2024年1月12日

参議院議員 福島 みづほ 様

北陸電力株式会社

1/8付FAXのご質問への回答

## 2号機 主変圧器 漏油量想定について

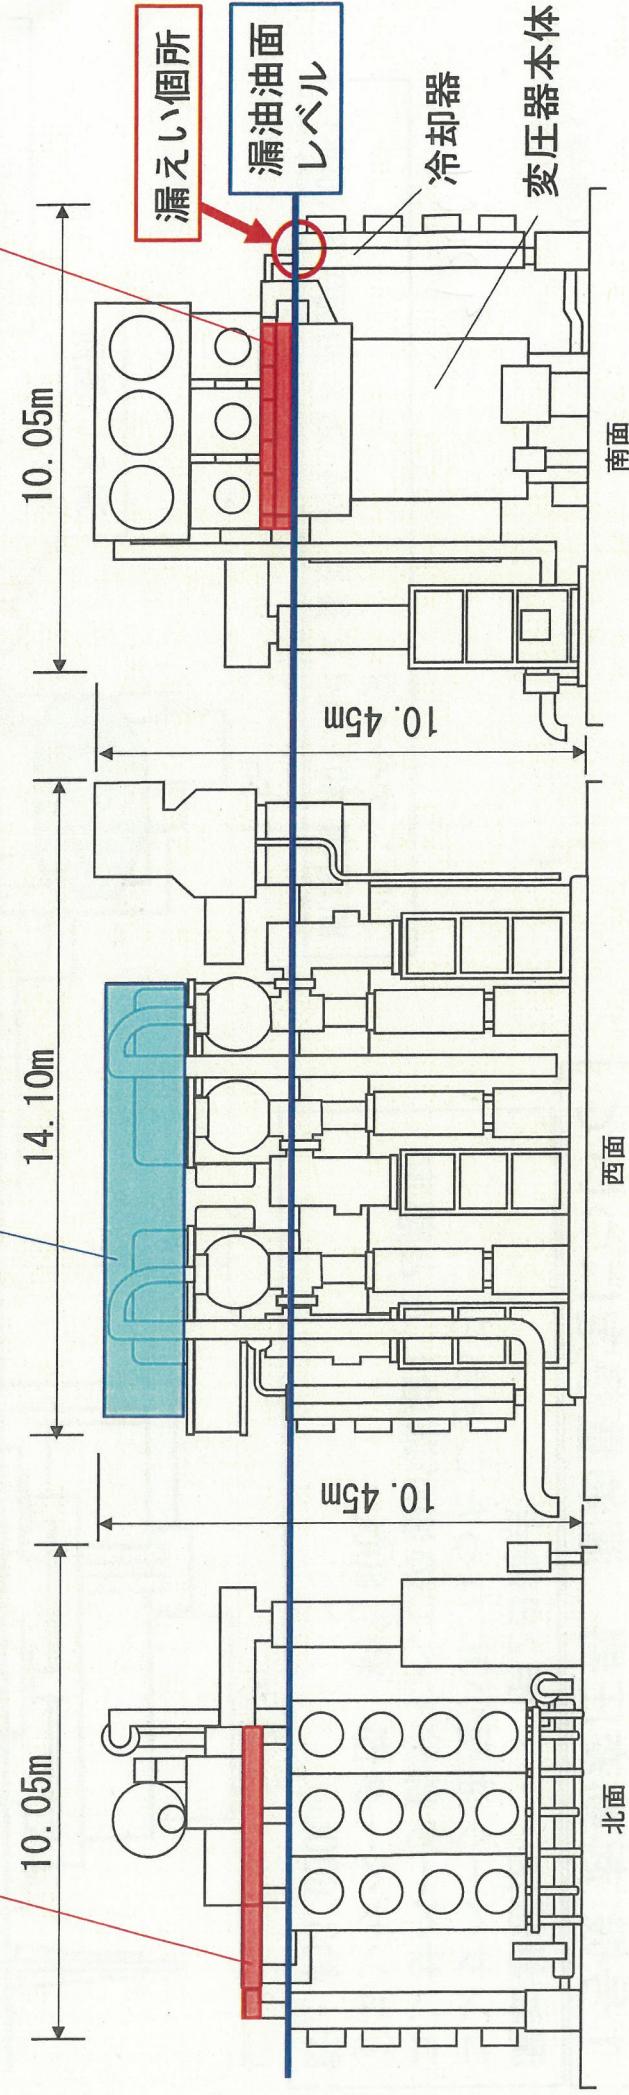
① 1号機起動変圧器からの油漏れ及び2号機主変圧器からの油漏れの量が、発表毎に大幅に増えているが、どのような理由からか説明をお願いします。

A. ① 1月2日時点では、漏えい箇所より高い位置にあるコンサベータ（油劣化防止装置）内の保有絶縁油のみの漏えいを想定していましたが、実際には冷却器配管・変圧器本体上部の一部も漏えい箇所より高い位置にあり、この範囲にある絶縁油も合わせて漏えいしたためです。（1月5日プレスの添付資料1のとおり）。

(漏油想定更新) 今回の漏油量想定  
 漏えい箇所油面レベルより上部の油が抜けたと想定  
 ②冷却器配管：約1,800L  
 ③変圧器本体：約14,500L  
 ①,②,③計：約19,800L

②冷却器配管  
 断面積 約0.07m<sup>2</sup> × 長さ 約25m※

①コンサベータ  
 断面積 約1.5m<sup>2</sup> × 長さ 約9m × 油面0.25 (25%)

③変圧器本体  
 幅 約3.5m × 奥行 約7.2m × 高さ 約0.6m

## 志賀原子力発電所 外部電源被害状況 概要図

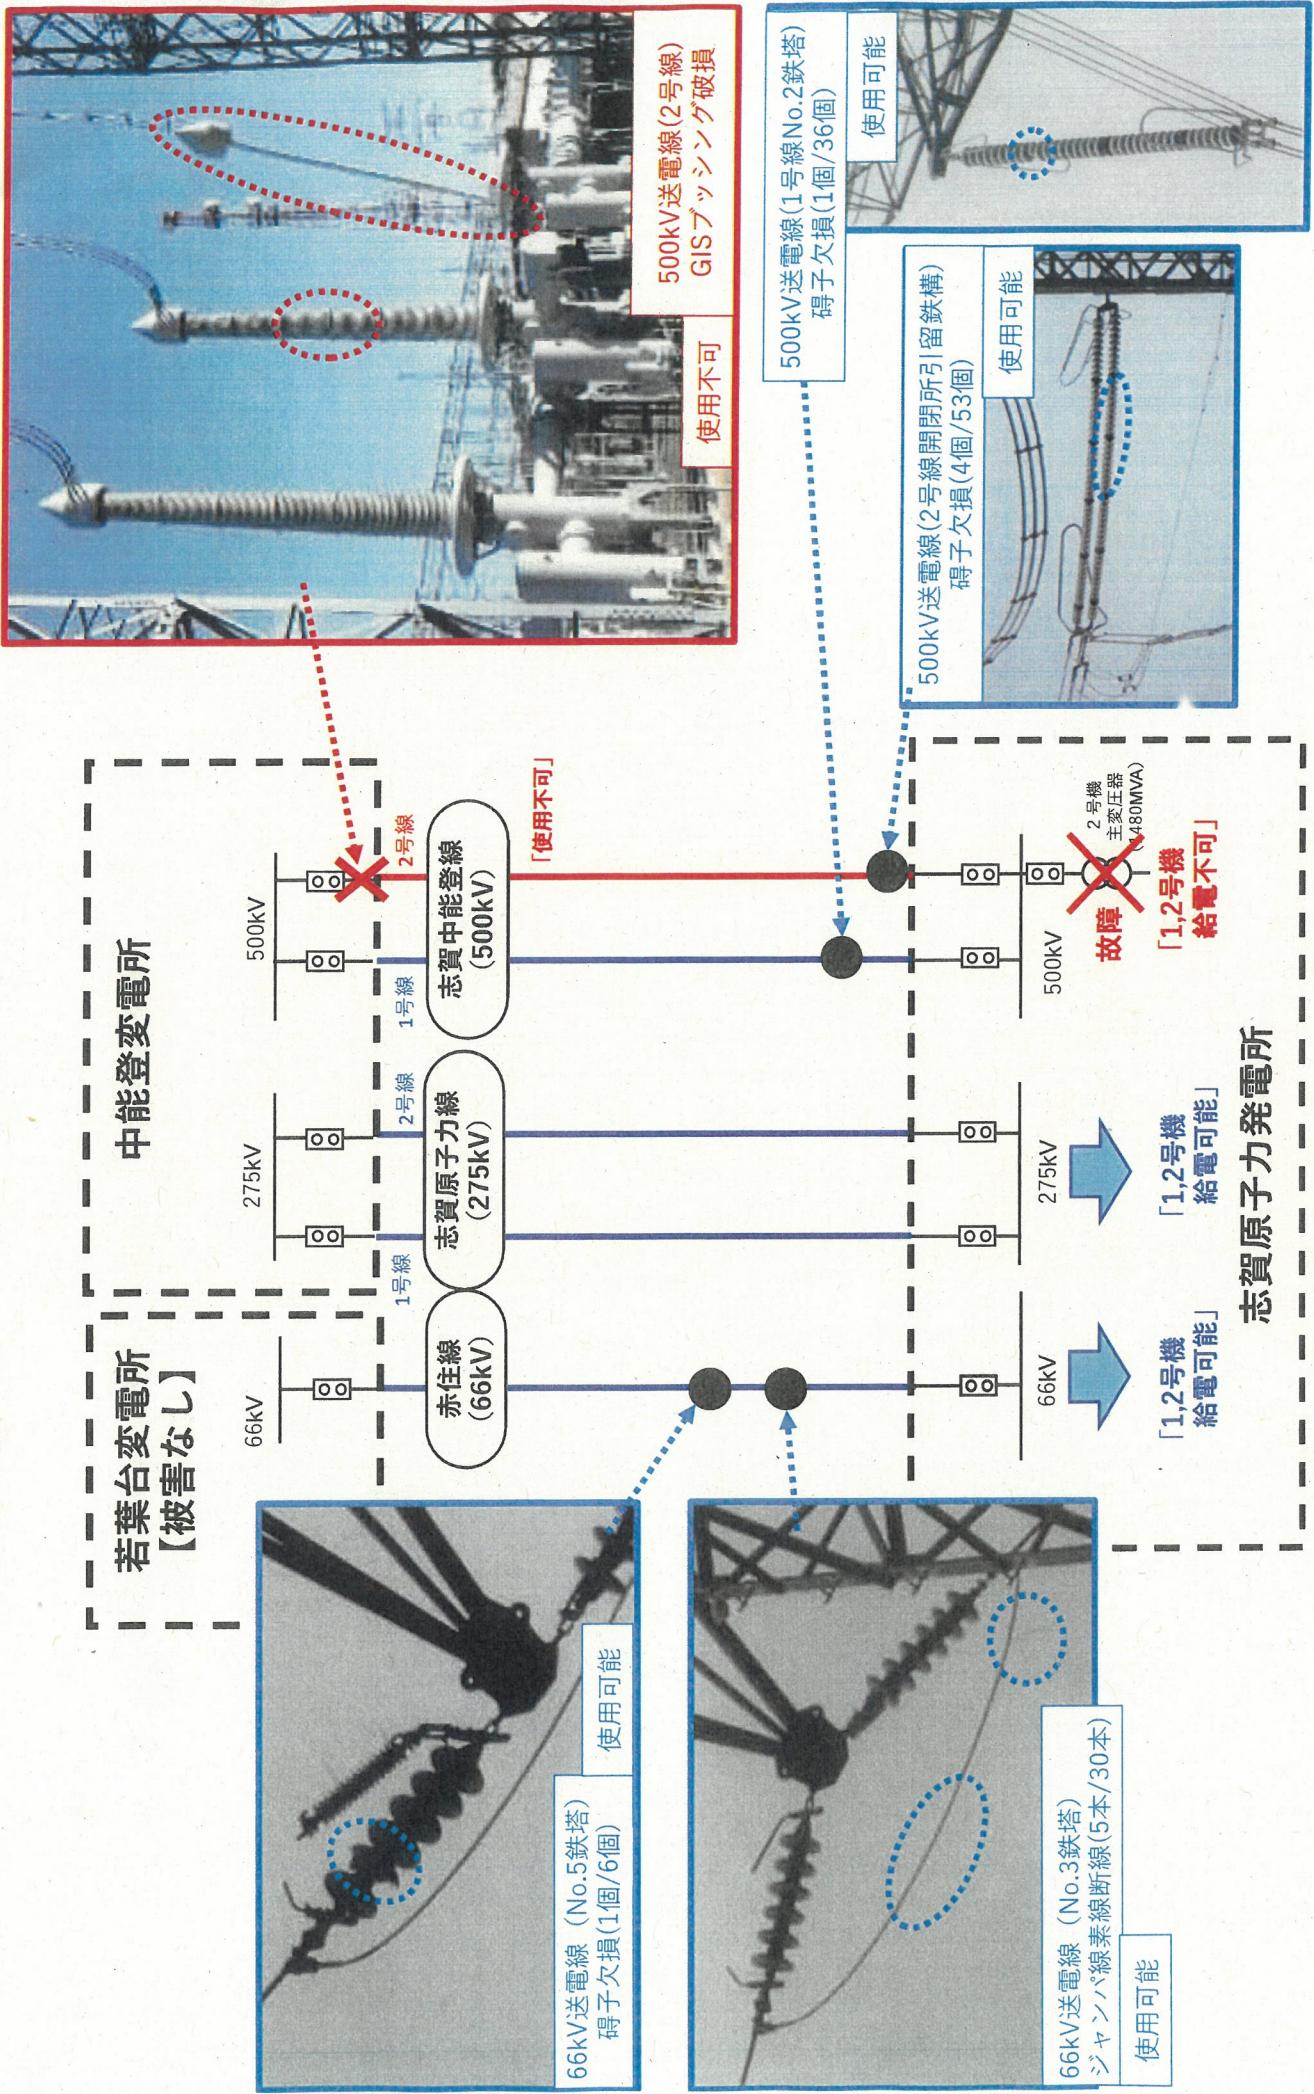
② 1号機、2号機の電源2系統の内1系統が故障しているとの報道があるが、これは正しいか。

③ また、電源が1系統だけで、安全運転を確保できると保証できるのか。

A② 志賀2号機主変圧器が使用できることにより、志賀原子力発電所への外部電源5回線のうち2回線が使用できず3回線確保している状態です。  
なお、1回線で必要な電気を供給することが可能な設計となっています。  
(1月9日プレスの添付資料2のとおり)。

A③ 1回線で必要な電気を供給することが可能な設計です。現在、志賀原子力発電所への外部電源5回線のうち3回線が使用可能です。さらに、外部電源が使用できない場合の電源として非常用ディーゼル発電機、大容量電源車及び高圧電源車を複数確保しており、原子力安全は確保されています。

図 放射線モニタリング情報共有・公表システム（RAMIS）1月9日18:00時点

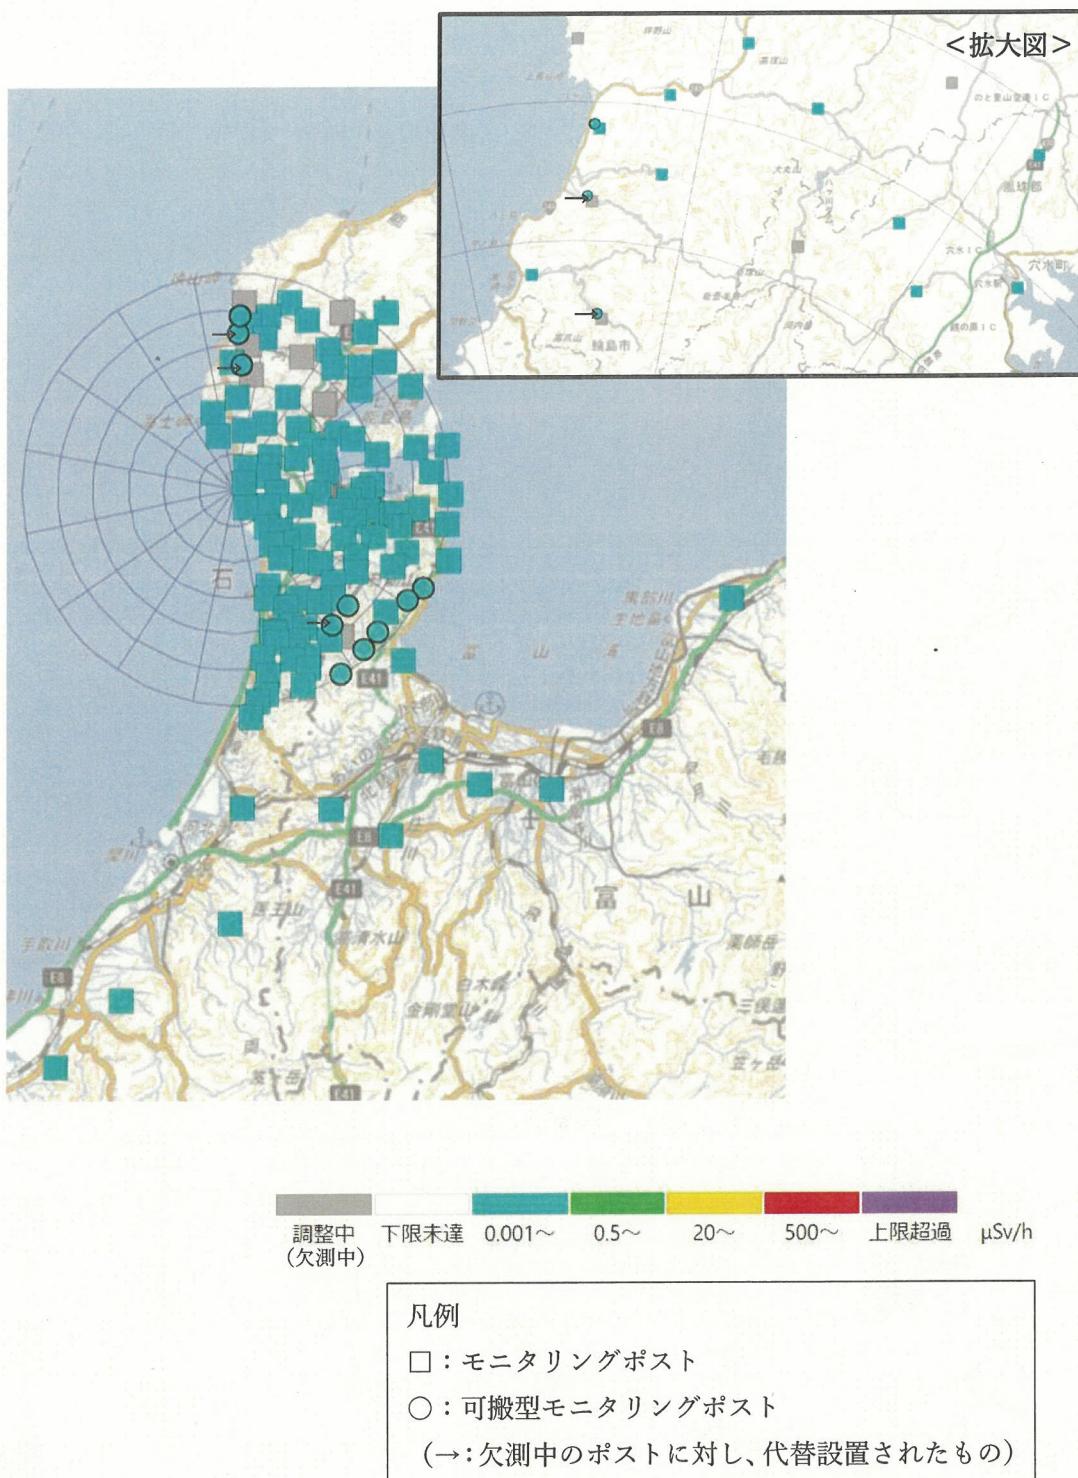
⑤ 県発表では15箇所のモニタリングポストが機能していないということだが、貴社は7箇所で機能していると発表している。どちらが正しいのか？モニタリングポストについての設置場所、個数、稼働状況について説明してください。

A⑤ 当社は、発電所敷地内7か所にモニタリングポストを設置しています。現在、地震発生前後を通じすべて正常に機能しており、数値に変化がなく、外部への放射能の影響がないことを確認しています。  
別途、発電所周辺に自治体が設置するモニタリングポストがありますが、今回の地震に伴い不具合が発生したものがあると承知しています。  
(1/10原子力規制委員会資料の別紙3のとおり)

○志賀原子力発電所周辺のモニタリングポスト（\*）のうち、令和6年1月9日18:00時点で欠測しているポストは、7局。測定期名等は、下表のとおり。

物揚場埋立部の舗装コンクリート沈下 概要図

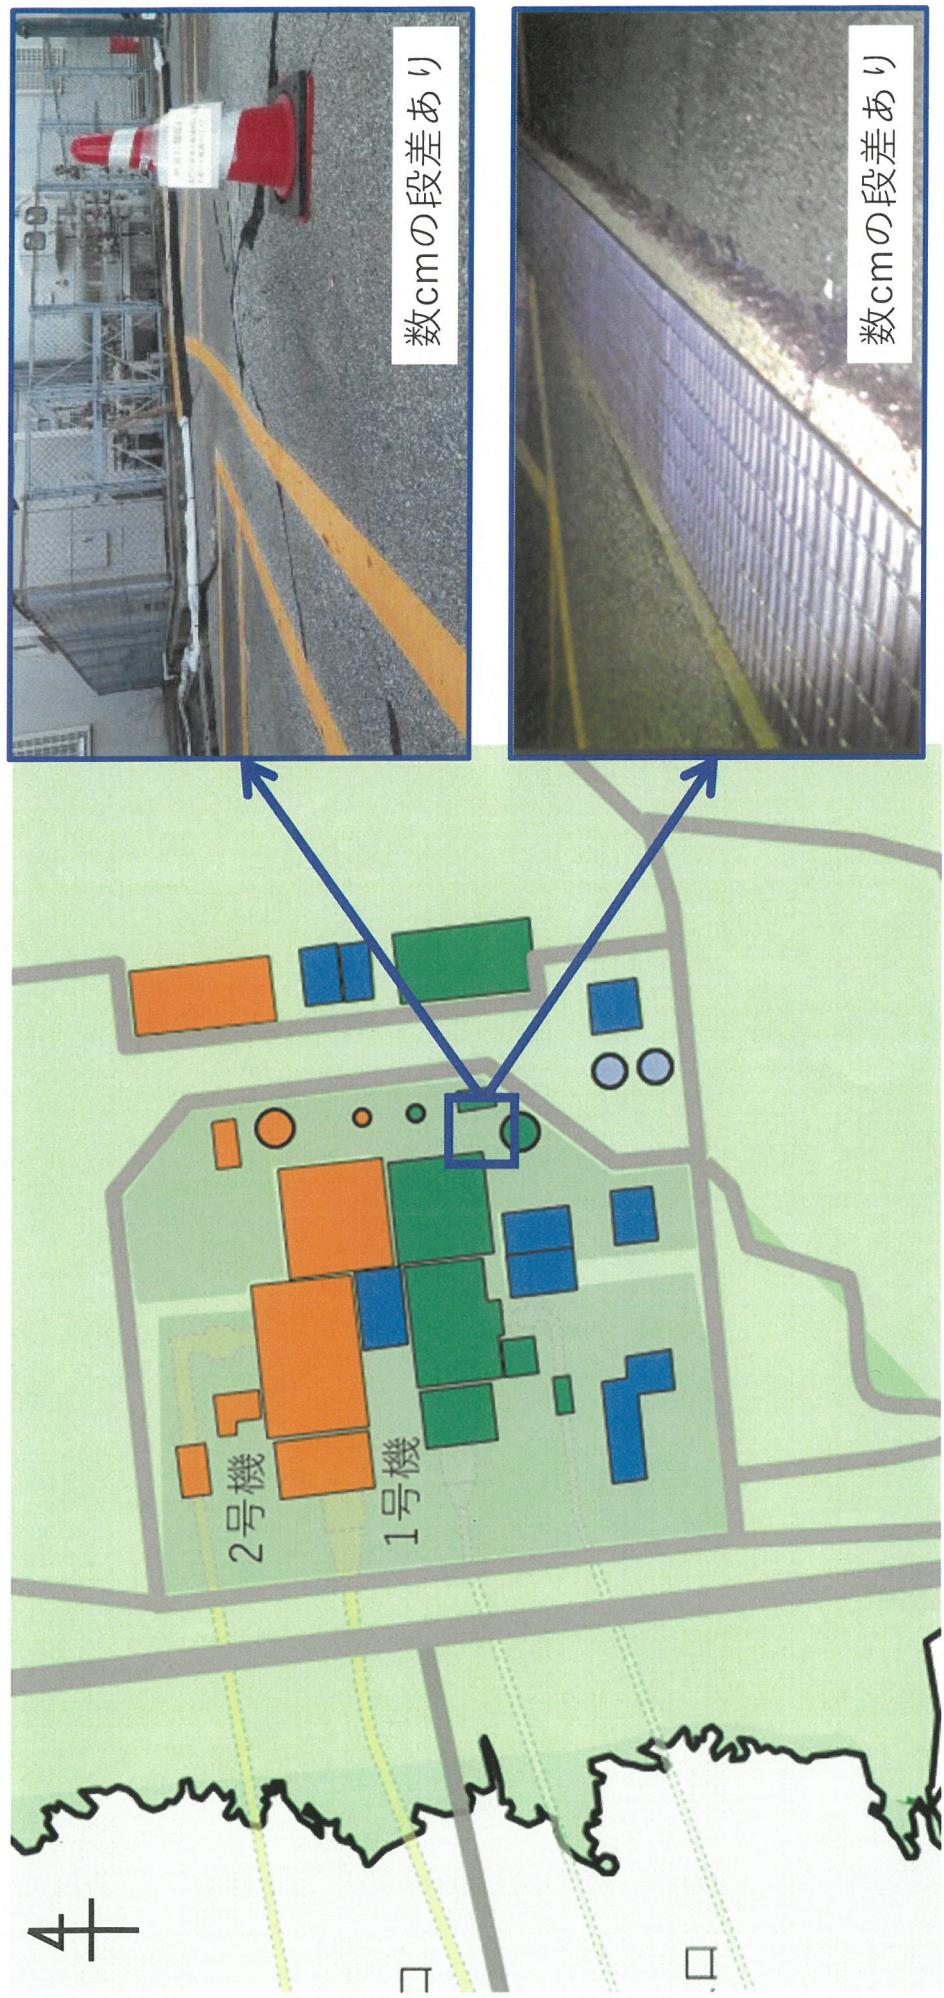
⑦ 志賀原発が設置されている敷地内における道路の亀裂(自動車の走行が普通に可能かどうかの状況を含む)、土壤の液状化現象の発生の有無など、説明してください。

A⑦ 物揚場埋立部のコンクリート舗装、高圧電源車の1号機での使用予定箇所付近等に地盤沈下等が発生しましたが、いずれも被害は軽微で、亀裂等の大きな被害はなく、安全及び使用上の支障はありません。現在のところ、液状化発生の痕跡はありません。(1月5日プレスの添付資料5、7のとおり)。

- ・地震の影響で、物揚場中央の埋立部の舗装コンクリートが沈下し、外側の護岸(岩着構造物)との間に最大約35cmの段差が発生した。
